**ASAAI-344-2015**

### INFORME REFERENTE A LA INSPECCIÓN EFECTUADA A LOS PROYECTOS DE REHABILITACIÓN DE INFRAESTRUCTURA DE LA REGIÓN CHOROTEGA, AFECTADA POR EL TERREMOTO DEL 05 DE SETIEMBRE 2012

DIRECCIÓN REGIONAL DE SERVICIOS DE SALUD CHOROTEGA U.E. 2599  
DIRECCIÓN DE ARQUITECTURA E INGENIERÍA U.E. 4402

*Fotografía 16*

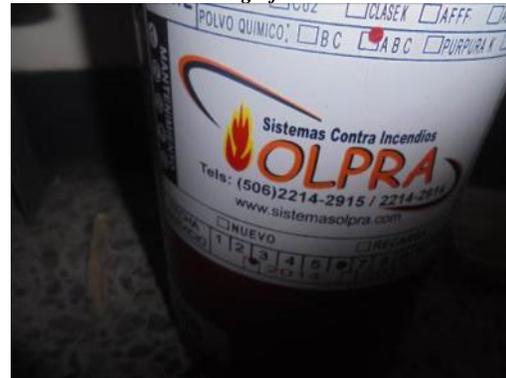
15	Daños en bordes de columnas	23
16	Lámparas sin difusores	24
17	Estanterías de archivos sin anclar	25
18	Pandeos de láminas de cielo suspendido en salidas de aires acondicionados	26
19	Acabado de pintura de cenefas con diferentes tonos de colores	27
20	Láminas de cielo picadas	28
21	Marco de puerta golpeado y quebrado	29
<b>Estadística</b>		
22	Esquina de pared quebrada	30
23	Pared manchada	31
24	Láminas de cielorraso pandeada y con manchas	32
25	Extintor colocado en piso, no hay implementos de soporte de extintor	33
<b>Servicio de Hospitalización</b>		
<b>Servicios sanitarios Mujeres</b>		
26	Piezas de la ducha tipo teléfono desprendidas	34
27	Piezas de la ducha tipo teléfono colocadas en el buque de ventana	35
28	Mecanismo de celosía dañado (no abre)	36
29	Marco de madera de servicios sanitario para personas con discapacidad quebrado	37
30	Cerradura de puerta suelto	38
<b>Servicio Sanitario Hombres</b>

*Fotografía 16*

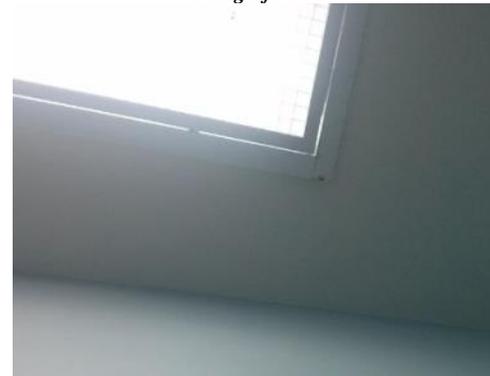
14	Lámpara de bodega con oxidación	16
<b>Oficina de Recursos Humanos</b>		
15	El aire acondicionado no enfría	-
16	Marco de puerta con abultamiento de pintura	17
17	Fisura entre el marco y la pared	18
<b>Jefatura de Enfermería</b>		
18	Bisagras de puertas oxidadas	19
19	Láminas de cielo suspendido dañadas en bordes	20
20	Filtración de agua y manchas de humedad en láminas	21
21	Llavín de mueble aéreo oxidado	22
22	Perfiles de cielo suspendido manchados con pintura de paredes	23
<b>Dirección Médica</b>		
23	Láminas de cielo suspendido cortadas más pequeñas	24
24	Huecos en puerta de acceso por cambio en la posición del brazo hidráulico	25
25	Gotera en cielorraso y manchas de humedad en láminas	26
26	Faltante de fragua en sifón de lavamanos y fluxómetro de servicio sanitario.	27 y 28
27	La puerta de baño no cierra	-

*Fotografía 63*

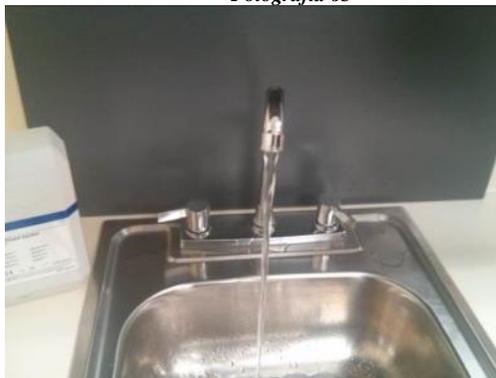
56	<i>Fisura de pared sobre escritorio de jefatura</i>	<b>59</b>
57	<i>Filtraciones y manchas de humedad en láminas de cielorraso</i>	<b>60</b>
58	<i>Puertas de mueble de hematología desajustadas</i>	-
59	<i>Fuga de agua en tubería de desagüe de aires acondicionados</i>	<b>61</b>
60	<i>Fuga de agua de sifón y grifería de mueble de hematología</i>	<b>62 y 63</b>

*Fotografía 23*

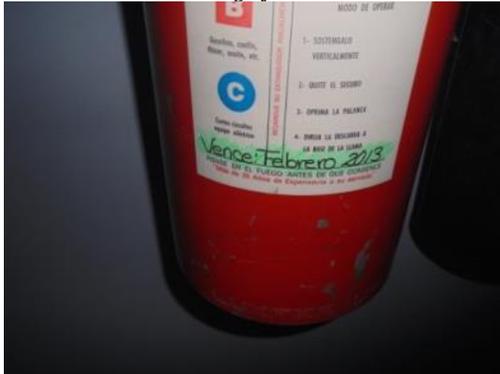
<b>Pasillos</b>		
16	Extintores con más de un año de vencidos	22-23
17	Camillas oxidadas	24
<b>Cirugía Menor</b>		
18	Tanques de oxígeno sin soportes	26-28
19	Fuga en sifón de lavatorio	27
20	Rodapié desprendido	29
21	Paredes golpeadas –arsenal quirúrgico-salón	30-31-32
22	Extintores vencidos y colocados en el piso (falta de contrato de mantenimiento)	33
23	Ausencia de difusor en lámparas	34
<b>(ATAP)</b>		
24	Mueble sin anclar	36
25	Paredes Manchadas	37
26	Tomacorrientes quebrados	38
<b>Farmacia</b>		
27	Filtraciones en cielos	39-40
28	Muebles sin anclar	41
29	Cables expuestos en canaletas	42

**Fotografía 105**

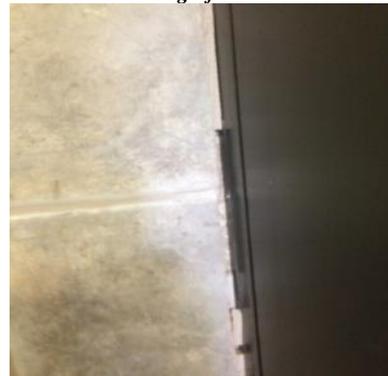
<i>Reventadura en la sisas de fragua del piso terrazo.</i>	
<b>Servicio Sanitario Público Hombres-Mujeres</b>		
73	<i>Puerta desalineada</i>	<b>98</b>
74	<i>Desagües en lavatorios oxidados</i>	<b>99-100</b>
75	<i>Grifo no funciona</i>	<b>101</b>
76	<i>Las puertas de madera no tienen forro (formica) en el canto inferior</i>	<b>102</b>
77	<i>Las jaboneras y papeleras están desprendidas</i>	<b>103</b>
78	<i>La fragua del enchape lateral se está desprendiendo.</i>	<b>104</b>
<b>Servicio Sanitario Personal</b>		
79	<i>La ventana se traba al deslizarla: no funciona correctamente</i>	<b>105</b>
80	<i>Lámina de cielo mal colocada</i>	<b>106</b>
81	<i>Desagües en lavatorios oxidados</i>	<b>107</b>
<b>Pasillo Interno (frente a Servicios Sanitarios)</b>		
82	<i>No hay rotulación para señalar la salida de emergencia</i>	<b>108</b>
83	<i>Fisura en cielorraso</i>	<b>109</b>
<b>Pasillo Externo (frente a Servicios Sanitario para Discapacitados)</b>

**Fotografía 128**

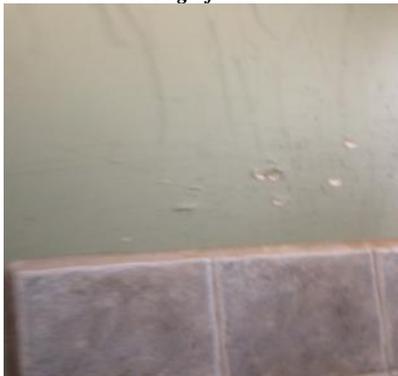
96	<i>Baranda en pileta, grifo y estantería oxidados El estante no está anclado al piso</i>	<b>128-129-130</b>
97	<i>El llavín de la puerta no tiene cerradura con llave, por lo que se instaló un pasador con candado, el cual ha deteriorado la pintura del marco de puerta</i>	<b>131</b>
<b>RACKS</b>		
98	<i>Pared con superficie irregular en buque de puerta. El recinto no dispone de una puerta que permita independizarlo del área de Redes, asimismo, no garantiza el resguardo del equipo</i>	<b>132</b>
99	<i>Los estantes no están anclados al piso</i>	<b>133</b>
100	<i>Ubicación incorrecta de extintores (objetos como escritorio, cajas y expedientes obstruyen el acceso libre). Además, no dispone de rotulación</i>	<b>135</b>
<b>Redes</b>		
101	<i>Buque de puerta con filo despintado</i>	<b>137</b>
102	<i>Fisura en pared</i>	<b>138</b>
<b>Pasillo Externo (que comunica el interior del edificio con el comedor)</b>

**Fotografía 157**

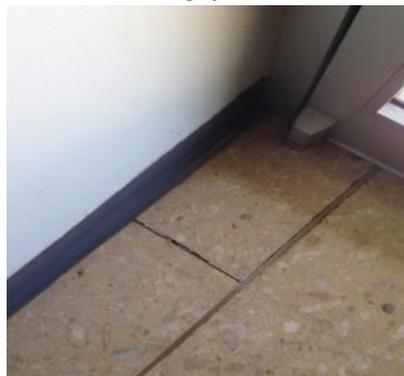
114	<i>Placa de tomacorriente suelto</i>	<b>157</b>
115	<i>Faltan mosquiteros en ventanas Manijas para ventilas dañadas, lo cual no permite su apertura</i>	<b>158-159-160</b>
116	<i>Pared despintada y pasta desprendida</i>	<b>161</b>
<b>Farmacia</b>		
117	<i>Fisura en piso cerca de la puerta</i>	<b>162</b>
118	<i>La ventilla de la ventanería no tiene la manija para abrir y cerrarla</i>	<b>163</b>
<b>Entrega de medicamentos</b>		
119	<i>Las ventanas corredizas no funcionan correctamente: se traban al deslizarse y el cierre no engancha</i>	<b>164</b>
120	<i>Fisura en la parte superior de la pared</i>	<b>165</b>
121	<i>El forro (chapeteado) de la estantería está desprendido</i>	<b>166</b>

**Fotografía 49**

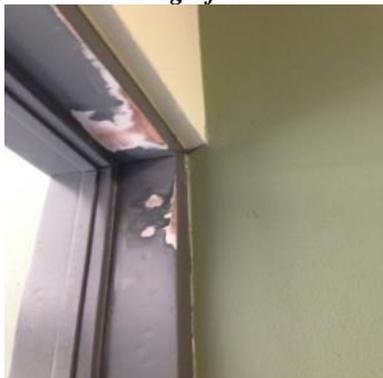
30	<i>La ventana esta desalineada por lo que no se desliza correctamente. Además, se observó que el perfil de aluminio se limó para ajustarlo</i>	<b>45-46</b>
31	<i>Mueble de madera para almacenar medicamentos y sin anclar al piso</i>	<b>47</b>
32	<i>Rejilla para ducto de Aire Acondicionado está sucia</i>	<b>48</b>
33	<i>La puerta está desplomada, la cual genera fricción contra el marco acelerando el deterioro de los componentes y no permite el buen funcionamiento</i>	<b>49</b>
<b>Sala Espera</b>		
34	<i>Mobiliario de la ventanilla tiene desprendido la chapeta</i>	<b>50</b>
35	<i>Piso quebrado</i>	<b>51</b>
36	<i>La puerta de vidrio está desalineada, lo que genera una abertura entra la puerta y el marco. Además, el llavín no funciona</i>	<b>52</b>
37	<i>Pared fisurada</i>	<b>53</b>
38	<i>La ventilla de la ventana no dispone de la manija, dificultando que se pueda abrir o cerrar</i>	<b>54</b>
<b>Cuarto de Bombas</b>
